改善箇所説明図①

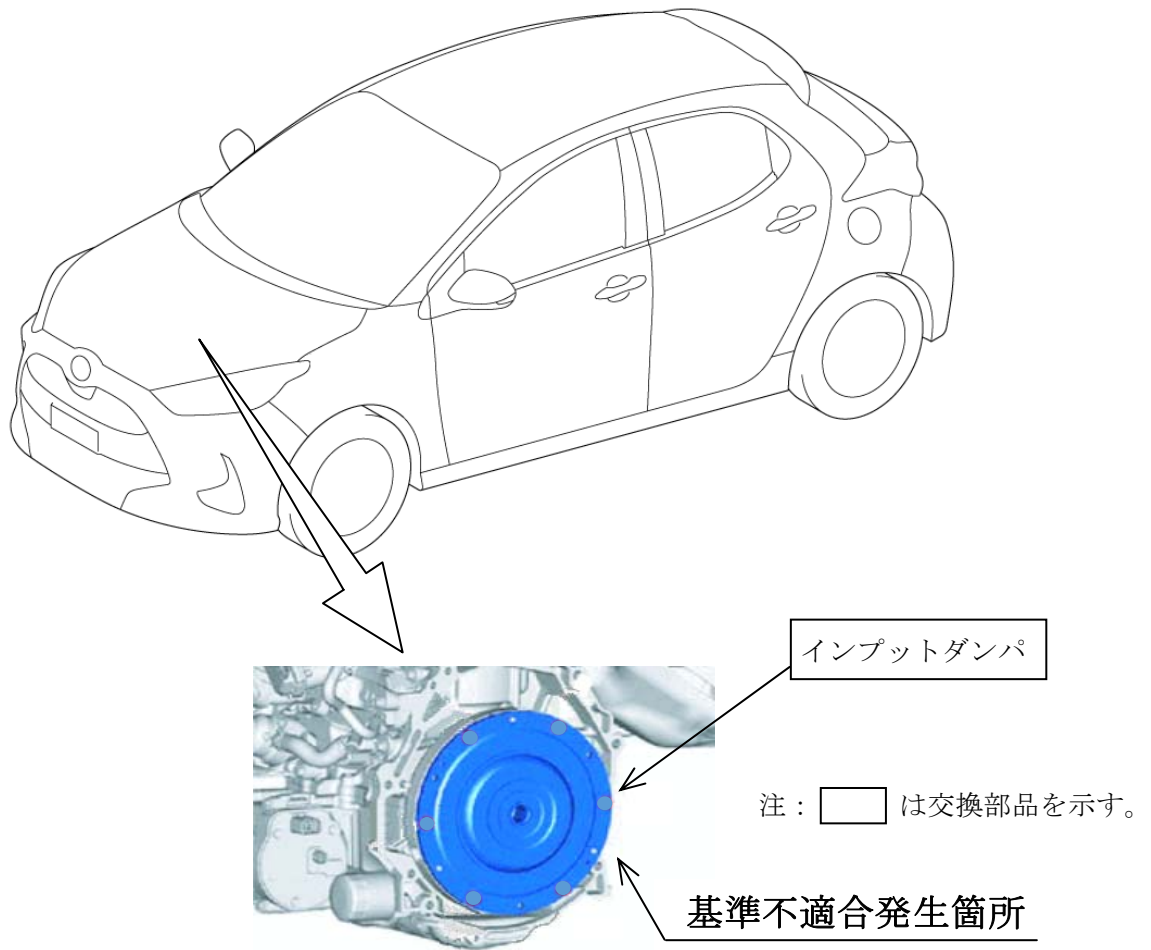
ハイブリッドトランスアクスルのインプットダンパにおいて、防錆油の塗布が不適切なため、ダンパの動力伝達部に付着することがある。そのため、急加速の際、当該ダンパに異常な滑りが生じて警告灯が点灯し、最悪の場合、ハイブリッドシステムが停止するおそれがある。

全車両、インプットダンパを良品と交換する。

改善箇所説明図②

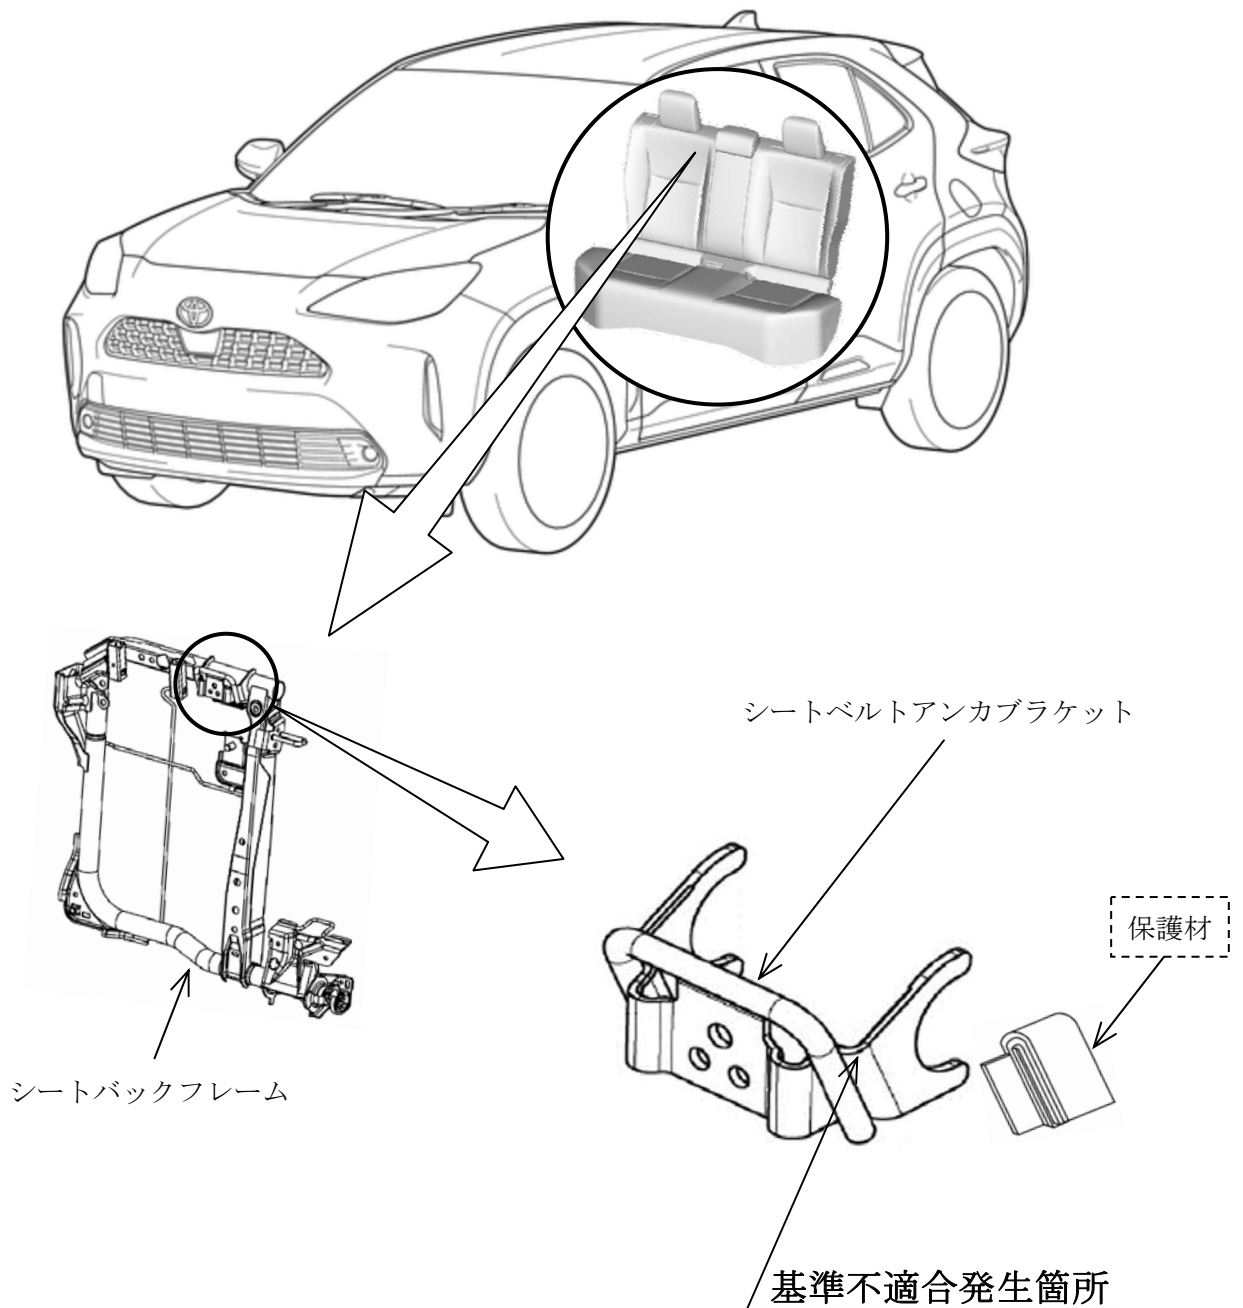
後部中央座席において、金属製ブラケットの加工が不適切なため、衝突時の衝撃により鋭利な端部でシートベルトが損傷する場合がある。そのため、最悪の場合、シートベルトが破断し、乗員を拘束できなくなるおそれがある。

全車両、シートベルトアンカブラケットに保護材を追加する。
